女川原子力発電所2号炉
耐津波設計方針のうち取放水路からの流入防止
(杭基礎構造防潮壁の設計方針)
(指摘事項に対する回答)

平成30年12月18日
東北電力株式会社

2. 指摘事項に対する回答(指摘事項No. 1)(1/10)

パターン② (鋼板- RC支柱)

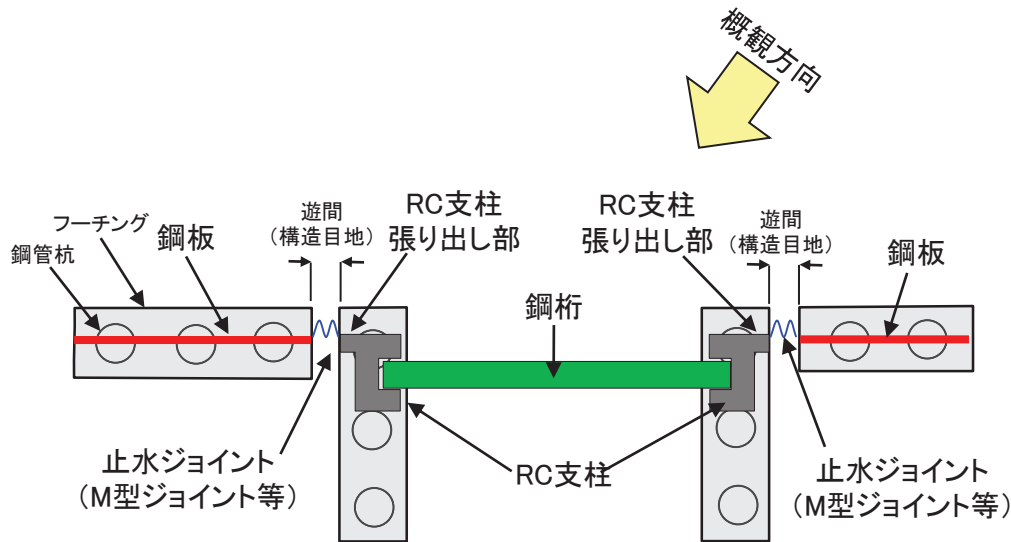
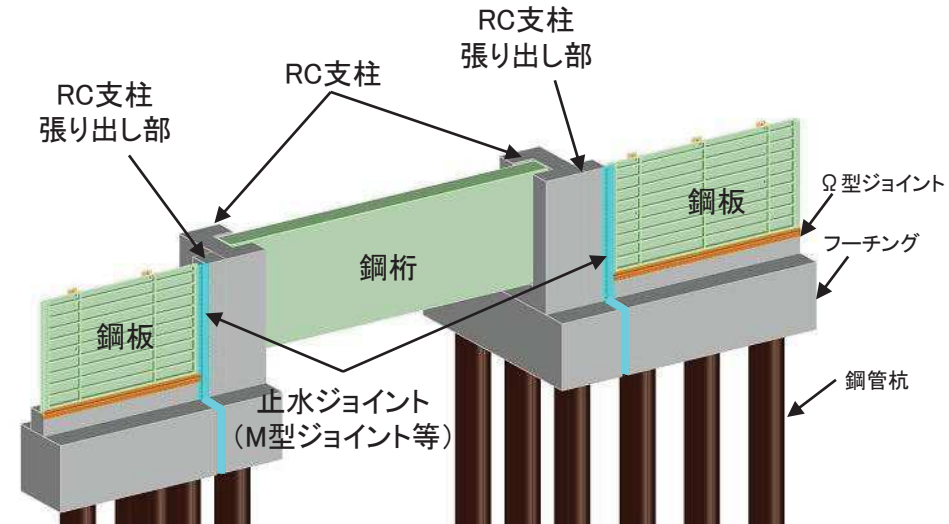
鋼製遮水壁(鋼板), 鋼製遮水壁(鋼桁)及び鋼製扉とRC支柱との接合部や鋼製遮水壁の隅角部について, 止水性確保の観点を含んだ構造形式を提示すること。

パターン	上部工の 接合形式	構造形式(接合方法)及び止水性確保の考え方
②※	鋼板 - RC支柱	<ul style="list-style-type: none"> 鋼板とRC支柱の間は、直線上に止水ジョイントが取合うようにRC支柱側に張り出し部を設け、可撓性を有する止水ジョイント(M型ジョイントorシートジョイント)にて接合する。 張り出し部には目地を設けず、止水性の弱部とならないように、RC支柱本体と一体構造とする。 止水ジョイントは、上部工間のみならず、フーチング間(土中部)にも設置し、当該部の止水性を確保する。

【防潮壁下部からの津波の回り込みやボイリングが想定される部位と地震発生時の状況想定】

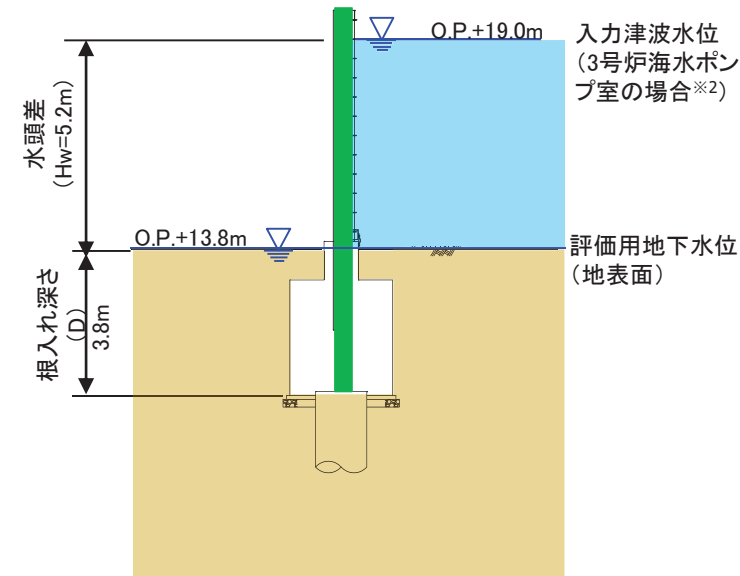
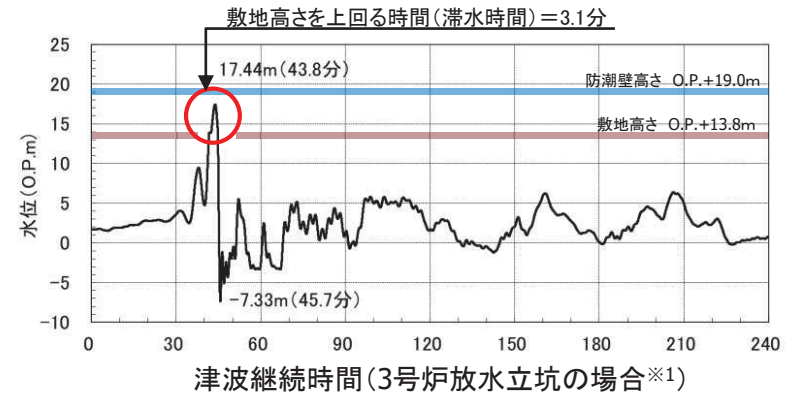
防潮壁下部の止水性確保の考え方について、根入れ深さ等の配慮事項を含めて提示すること。

- 防潮壁下部からの津波の回り込みやボイリングが想定される部位について、全ての構造形式がある2号炉海水ポンプ室防潮壁を例に、下表のとおり整理した。

構造形式	津波の回り込みやボイリングが想定される部位	状況想定
鋼製遮水壁(鋼板) RC遮水壁 鋼製扉	各構造の フーチング 周辺	<p>概要図(鋼板で代表)</p> <p>フーチング断面</p> <p>フーチング断面(地震時の状況想定)</p> <p>※揺すり込み沈下量は最大0.46mと想定</p>
鋼製遮水壁(鋼桁) (地中構造物横断部)	角型鋼管周辺	<p>概要図</p> <p>角型鋼管断面</p> <p>※地震時の状況想定はフーチングと同様</p>

【各部位の役割】

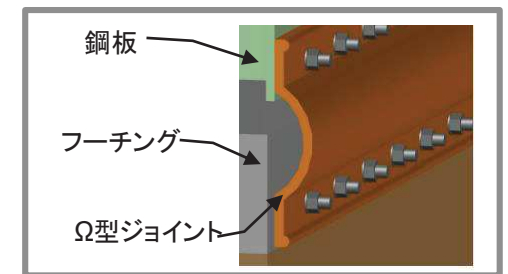
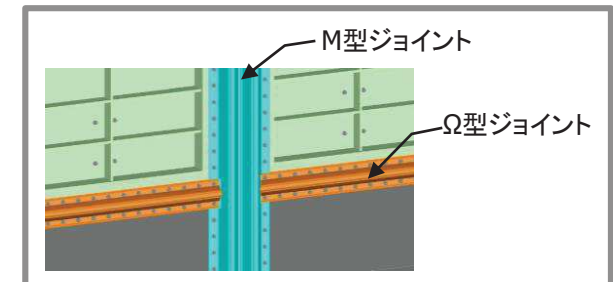
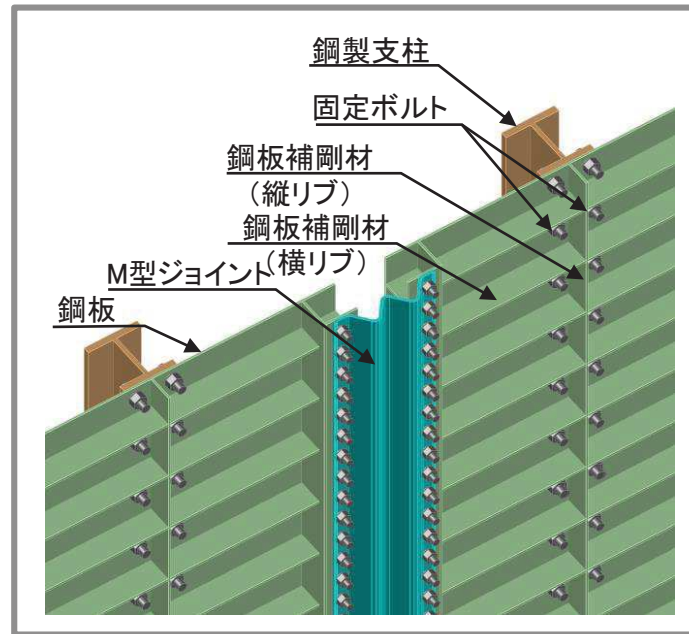
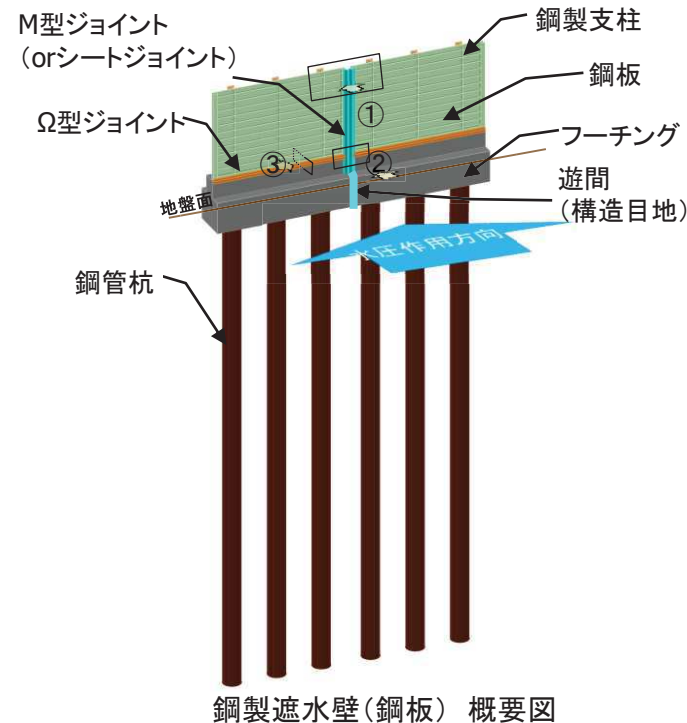
鋼製遮水壁(鋼板)に設置するM型ジョイントとΩ型ジョイントの交差部における止水性に対する配慮事項を提示すること。

- 高強度で軽量かつ十分に遮水性のある鋼板を、フーチング上に設置したH形鋼にボルト接合により設置する構造とする。
 - 隣接するブロック間には相対変位を考慮した遊間を設けるとともに、可撓性を有するM型ジョイント(orシートジョイント※)を設置する。なお、フーチング間(土中部)にもM型ジョイント(orシートジョイント※)を設置し、止水性を確保する(根入れ深さは津波の回り込み(ボイリング)に配慮し、浸透流解析等を参考に設定)。
- ※相対変位が大きい箇所については、必要に応じて許容変形量大きいシートジョイントを採用する。
- また、鋼板とフーチング間については、構造的に分離させ、Ω型ジョイントを設置することで止水性を確保する。
 - M型ジョイントとΩ型ジョイントの接合部については、工場で一体成型して設置することにより、交差箇所の止水性を確保するための配慮を行う。

※ 経年劣化に伴う破断伸び率低下の確認結果(耐久性予測結果)

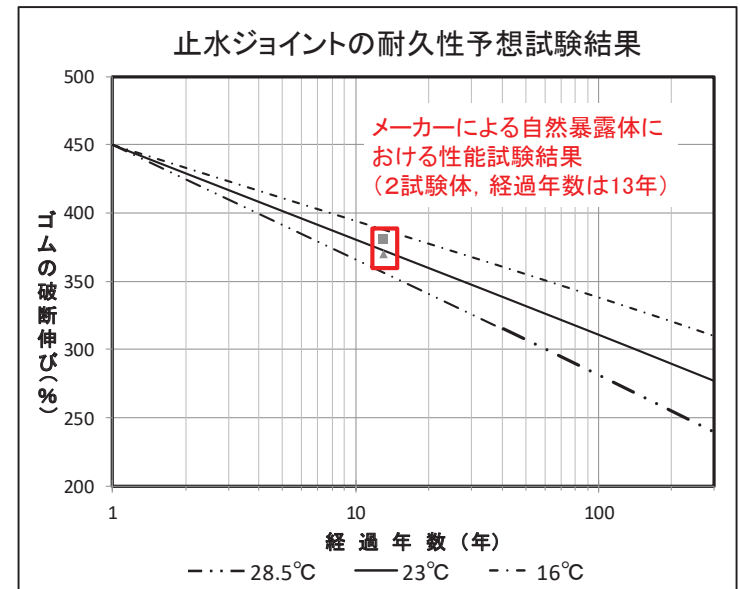
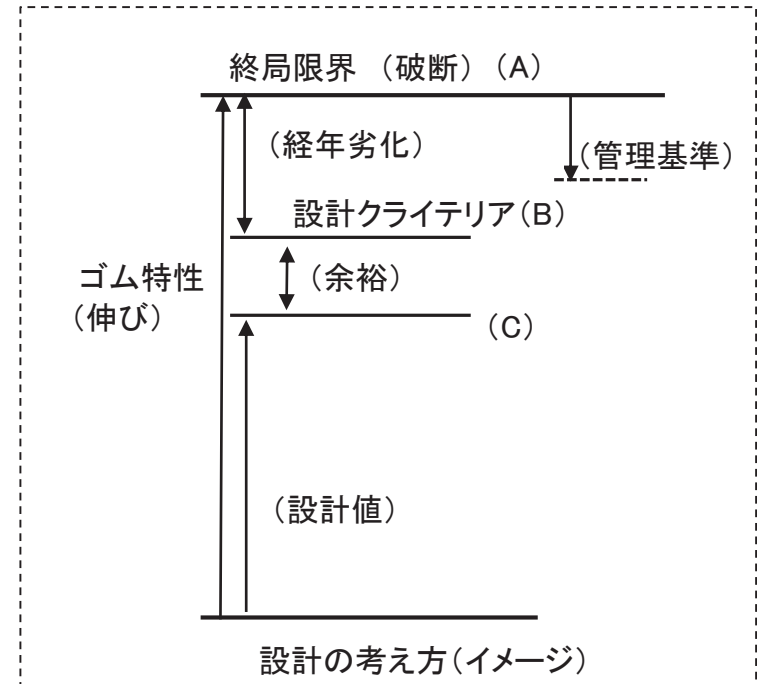
止水ジョイント及び支承ゴムの耐環境性及びその影響の大きさを網羅的に整理した上で、曝露試験体による試験条件の設定の考え方を提示すること。

項目	要求機能	設計上の配慮
止水 ジョイント	変位追従性 ・止水性(伸び)	<ul style="list-style-type: none"> 経年劣化によるゴム材の伸びの低下が想定されることから、設計上の配慮として、JIS K 6257に基づく空気加熱老化試験を実施し、供用期間における破断伸びの低下率(経年劣化)を確認※し、設計に反映する。 具体的には、終局限界(破断伸び)に対して、耐久性予測による経年劣化分(供用期間を考慮)を評価した値を設計クライテリア(B)とし、設計値(C)はこれを上回らないよう余裕を有する設計とする。

- 試験片(クロロプレン系ゴム)を用いたJIS K 6257に基づく熱老化試験を実施(老化温度70℃・100℃・120℃, 老化時間72hr・168hr・336hr・1008hrで実施)
- 試験結果に基づき、設計上の伸びの低下率の上限を30%と仮定し、女川の月別平均最高気温23℃他の劣化予測(アレニウス式)を概略評価(自然曝露体にて約13年経過した試験体の破断伸びを確認した結果、おおむね劣化予測と整合している)
- その結果、ゴム破断の伸び率は、設置時点から10年で15%程度、50年で25%程度低減することが想定される(女川の月別平均最高気温23℃の場合)。

水平2方向及び鉛直方向地震力の組合せによる影響評価のフロー

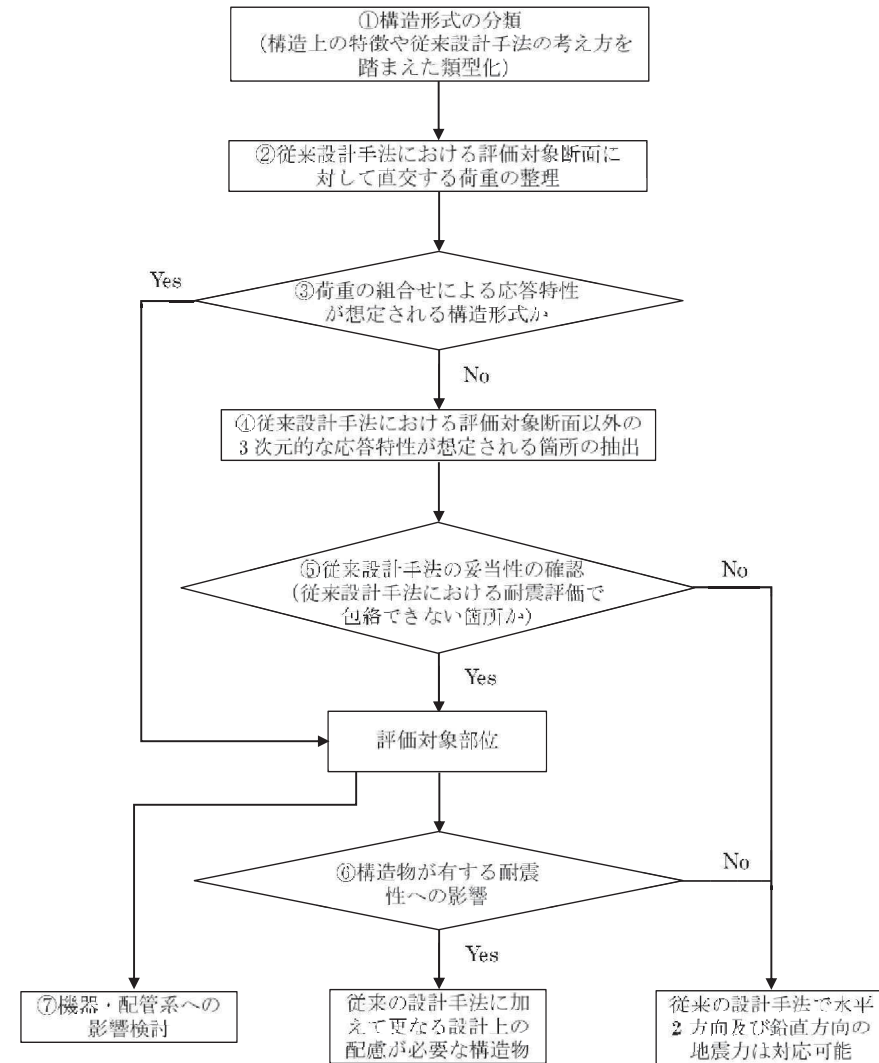
防潮壁の設計における地盤物性のばらつき及び水平2方向の地震力を考慮した設計の考え方を提示すること。

各構造物の構造上の特徴や従来設計手法の考え方を踏まえ、構造形式ごとに分類する。

上記②で整理した荷重に対して、構造形式ごとにどのように作用するかを整理し、耐震性に与える影響程度を検討した上で、水平2方向及び鉛直方向地震力の組合せの影響が想定される構造形式を抽出する。

上記③で抽出されなかった構造形式について、従来設計手法における評価対象断面以外の箇所で、水平2方向及び鉛直方向地震力の組合せの影響により3次元的な応答が想定される箇所を抽出する。

上記④で抽出された箇所が、水平2方向及び鉛直方向地震力の組合せに対して、従来設計手法における評価対象断面の耐震評価で満足できるか検討を行う。
